Projet d'aménagement « secteur sud »-
Commune de LA CHAPELLE DES FOUGERETZ

Demandes d'autorisation environnementale (loi sur l'eau) et de permis d'aménager

ENQUETE PUBLIQUE DU 8 OCTOBRE AU 6 NOVEMBRE 2019

RAPPORT D'ENQUETE – Partie 2 : Conclusions et avis

Extrait du plan de principe de desserte du secteur de la Chesnais :

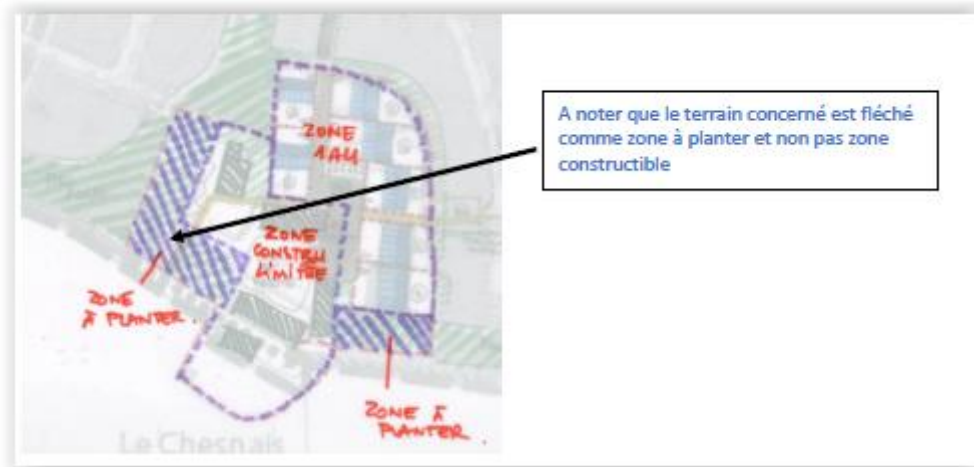
Les parcelles visées par Messieurs LOUAZEL sont réglementées dans le cadre des Orientation d'Aménagement et de Programmation du PLU. Un seul accès permettant de desservir le hameau de la Chesnais sera ainsi autorisé par la commune.

Le raccordement du hameau sur l'opération est prévu dans son principe par le nord (flèche grise) ; à l'est (flèche jaune), la connexion de principe est piétonne.

La SNC Sud Chapelle présente en outre un extrait du règlement graphique du PLU en cours sur la CHAPELLE DES FOUGERETZ :

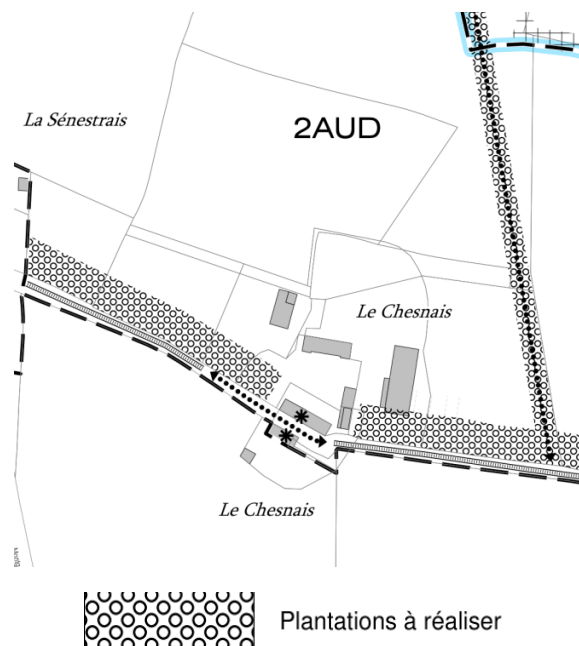
Le mémoire en réponse de la SNC Sud Chapelle remarque en outre que le terrain de Mr Bernard LOUAZEL est fléché comme zone à planter et non comme zone constructible.

Il ressort de la réponse de La SNC Sud Chapelle que les parcelles de Mr Bernard LOUAZEL ne sont pas constructibles en l'état dans le PLU en vigueur (zonage 2AU et zone à planter), et sont fléchés zone à planter dans le PLUI futur en cours d'élaboration. Concernant, les parcelles de Mr Eugène LOUAZEL, leur desserte est prévue par le nord dans le Plu en vigueur et le PLUI futur, via le lotissement en projet, sans que cela handicape leur constructibilité au vu des schémas de principe présentés.

Schéma des liaisons douces partagées piétons/cycles du projet (flèches rouges)

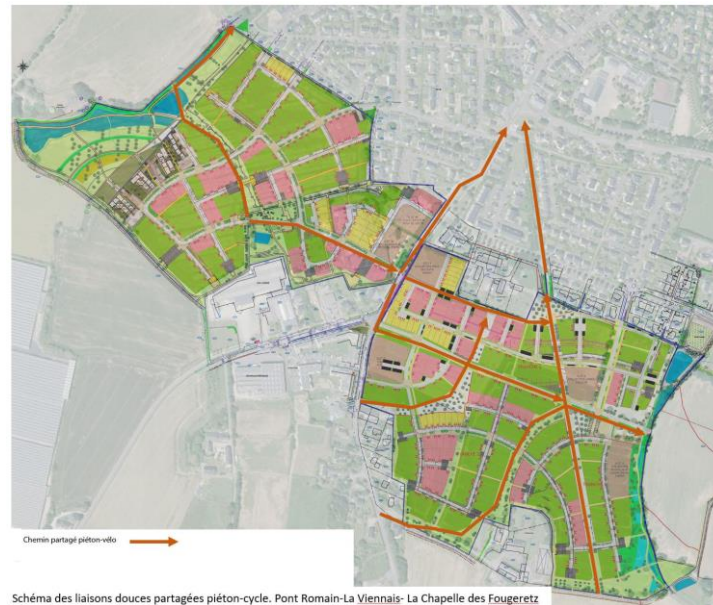
Nous notons avec satisfaction que les déplacements en vélo seront prioritaires dans l'aménagement prévu. Cependant nous sommes très attentifs à la question de la sécurité des cyclistes. Or, les aménagements prévus traversent plusieurs routes primaires et secondaires. devront permettre à un enfant de se rendre au centre du bourg, en traversant les nombreuses voies qui croisent les déplacements doux.

Pourquoi la solution d'une piste cyclable protégée rue des Longrais n'a-t-elle pas été retenue pour un accès rapide et sécurisé au centre bourgpour les 1700 nouveaux habitants prévus ? Est-il trop tard pour la proposer, sachant que le projet présenté va fixer les aménagements sur plusieurs décennies ? (2040 ?). »

Remarque : Mr Alain GROSSETETE insiste sur l'insécurité des cyclistes au niveau des carrefours non prioritaires pour eux et donc non sécurisés à son avis. Il estime donc qu'il y a « nécessité de liaisons directes, sécurisées, sur un revêtement de qualité », et demande « sur les voies de circulation routière, la limitation de tous véhicules à 30 km/h .. ».

Le projet prévoit de nombreuses liaisons douces. Certaines permettent grâce à leur gabarit (2,5m) une cohabitation piéton-cycle. Ces liaisons douces mixtes permettent des déplacements vélo sécurisés vers le coeur de bourg. Dans un contexte de zone 30, certains itinéraires cycle empruntent ponctuellement des voiries dont la circulation est apaisée. Des aménagements spécifiques de type plateaux ou dos d'ânes seront réalisés au droit des traversées de voiries. Ces derniers sont aujourd'hui bien adaptés à ce type de croisement (vélos, voitures), de plus, les conducteurs habitués à ce type d'aménagements routiers adaptent leur vitesse et leur attention à l'approche de ces dispositifs. Des compléments de signalisations horizontales et verticales permettront également d'alerter l'utilisateur à l'approche de ces croisements.

Les éléments de réponse de la SNC Sud Chapelle traduisent à mon sens leur souci de sécurisation des déplacements à vélo, notamment en termes d'aménagement des traversées de voirie par les pistes cyclables (dos d'âne, signalisation horizontale et verticale). Ils pourraient être complétés par des lampadaires bien positionnés avec une intensité lumineuse renforcée, et un léger rétrécissement de la chaussée à ces endroits ayant pour effet de renforcer l'incitation pour les automobilistes à maîtriser leur vitesse.

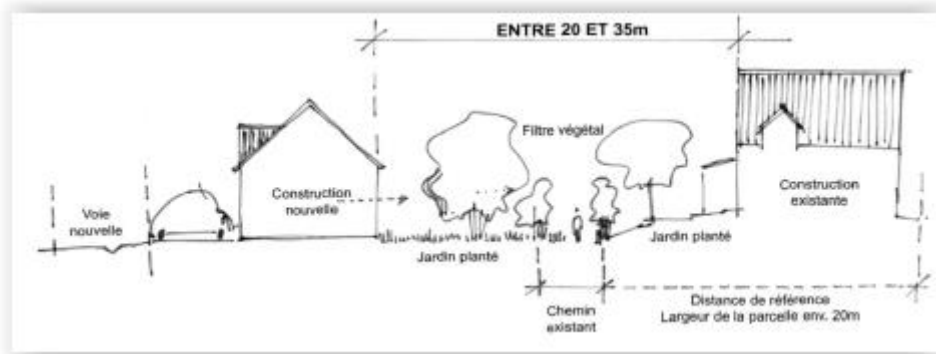
Madame BARRERE : « Serait-il possible de créer un espace vert entre le chemin piéton existant et le nouveau lotissement (quartier du Pont Romain). Il serait souhaitable d'avoir un tampon arboré entre les deux lotissements (l'ancien existant et le nouveau). »

Dans le cadre des réunions de concertation publique, ce sujet a déjà été abordé : la SNC a confirmé la réalisation d'une bande verte à la frange entre les habitations existantes et les nouveaux lots ainsi créés.

Si, dans sa formulation, la réponse de la SNC Sud Chapelle semble répondre aux préoccupations exprimées, le schéma proposé à l'appui ne me paraît pas vraiment explicite quant à la création d'une bande verte, le jardin planté faisant partie à mon sens du lot construit. En revanche, les dispositions envisagées pour le positionnement des constructions nouvelles témoignent à mon sens d'un réel souci de « couture » harmonieuse avec l'urbanisation existante (selon le même principe que celui exposé pour le lotissement Viennois).
